Vår referanse 2021/51638-2  
Dato 09.11.2021

## Uttale - Søknad om dispensasjon frå regulert byggegrense til uttale - 22kv jordkablar - Knarvik og Holsnøy - Alver kommune

*Utsnitt frå kabeltraseen og utsnitt frå reguleringsplan*

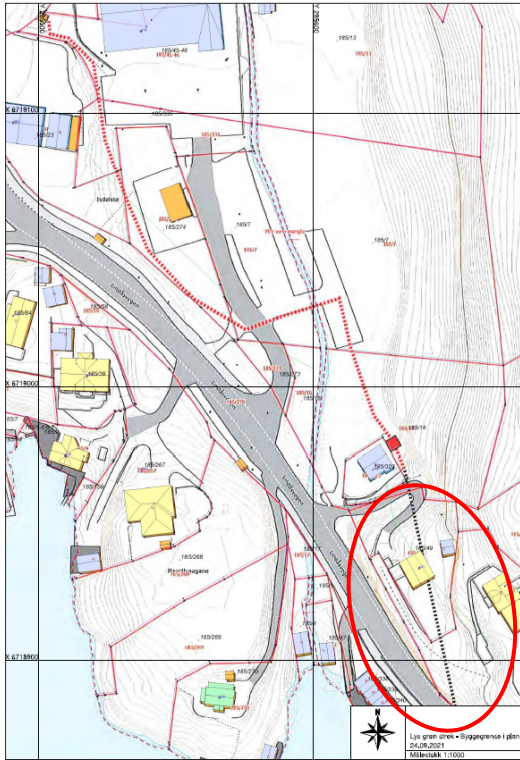
Tiltaket med etablering av ny jordkabel vil ligge i regulert område og difor er det Alver kommune som skal handsame søknaden. Men basert på dokumenta som ligg ved frå kommunen meiner vi det er lite informasjon om tiltaket. Sjølve brevet om forelegginga ligg ikkje ved og kartet for traseen manglar teiknforklaring.

Tiltaket ligg svært nære fylkesvegen. På kartet med kabeltraseen kan det sjå ut til at den går under fylkesvegen, dette gjeld i retning Knarvik kor den svarte stipla linja ser ut til å gå i fylkesvegen.

Alver kommune har svara ut på forelegginga at i høve til kabeltrase i borehol under fylkesveg 57 må det avklarast med Vestland fylkeskommune. Vi kan ikkje sjå at dette er gjort og vi minner difor om at det må sendast søknad om graveløyve for tiltaket til Vestland fylkeskommune.

Vi meiner oversendinga er mangelfull og ber difor om meir dokumentasjon av gjennomføring av tiltaket, og om ein ny frist for uttale.
